改善箇所説明図

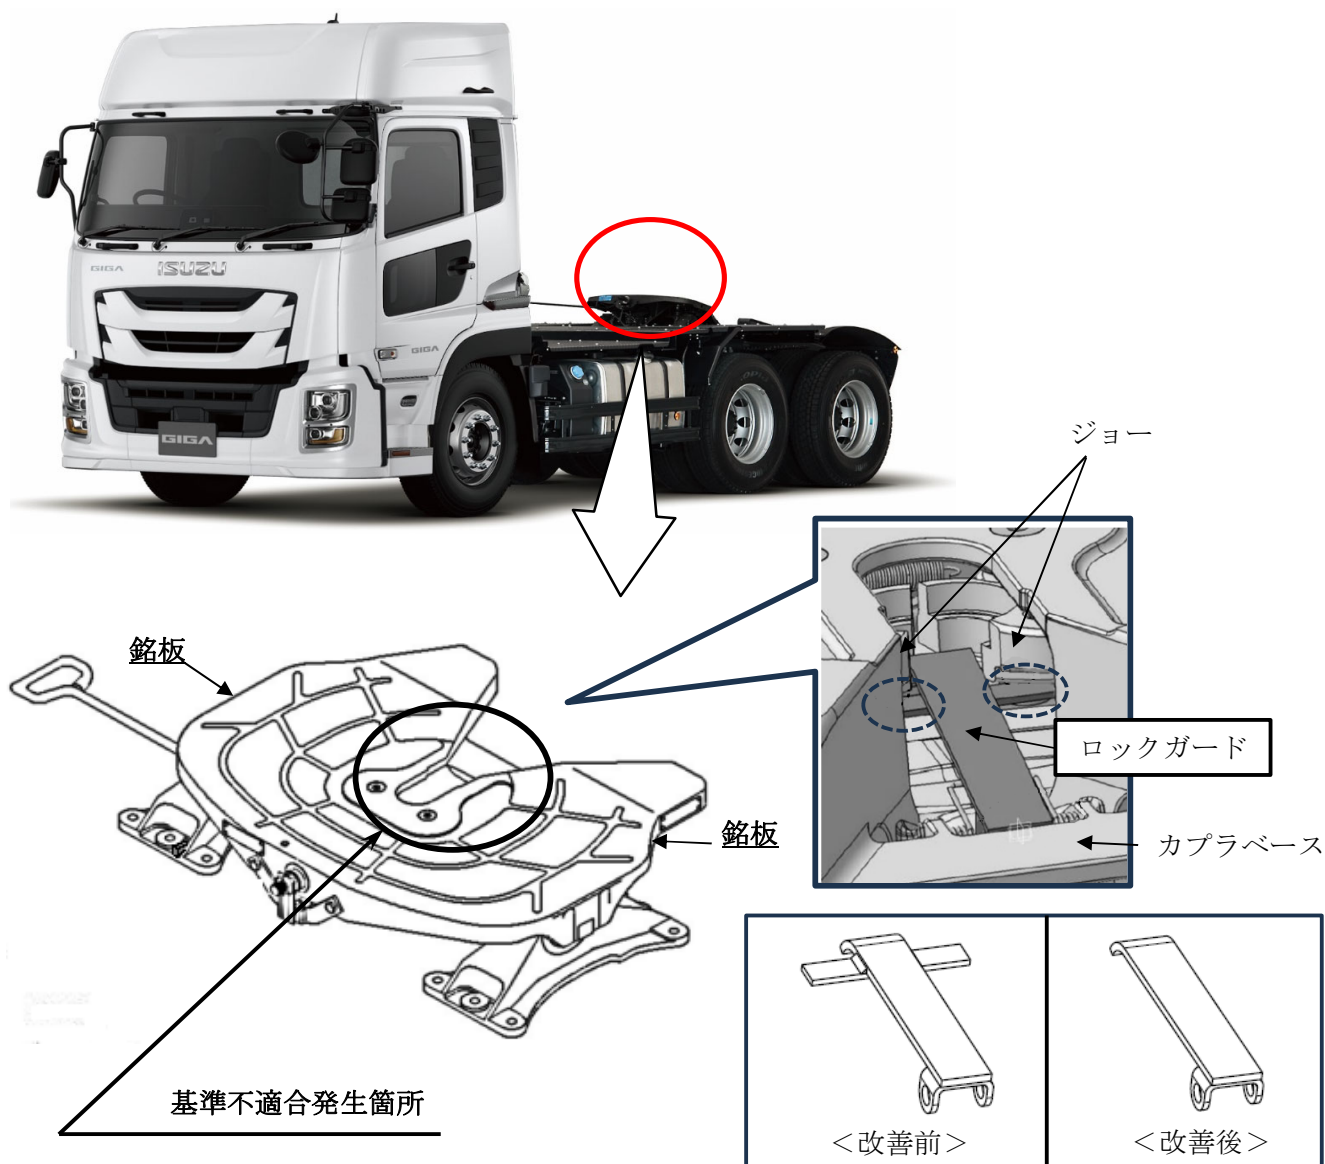
大型トラックの2軸式カプラにおいて、製造工程の作業性改善で設計変更したロックガード（誤連結防止部品）の形状が不適切なため、トラックとトレーラの高さが合っていない状態で連結操作を行うと、ロックガードが正しく作動せず誤連結状態となるとともに、インストルメントクラスタに「トレーラ連結完了」のメッセージが表示されることがある。そのため、目視による連結状態を確認しないまま使用を続けると、走行中にトラックとトレーラが分離するおそれがある。

全車両、ロックガードの形状を確認し、交換対象の場合はロックガードを対策品と交換し、ジョー上面とロックガードR部頂点を計測の上、必要に応じて調整する。なお、対策品に交換するまでの間、使用者へ連結操作時にトラックとトレーラの高さを合わせることを、および完了後に連結状態を目視確認することを周知する。

識別：連結装置左後方または右側方の銘板に白色ペイントを塗布する。
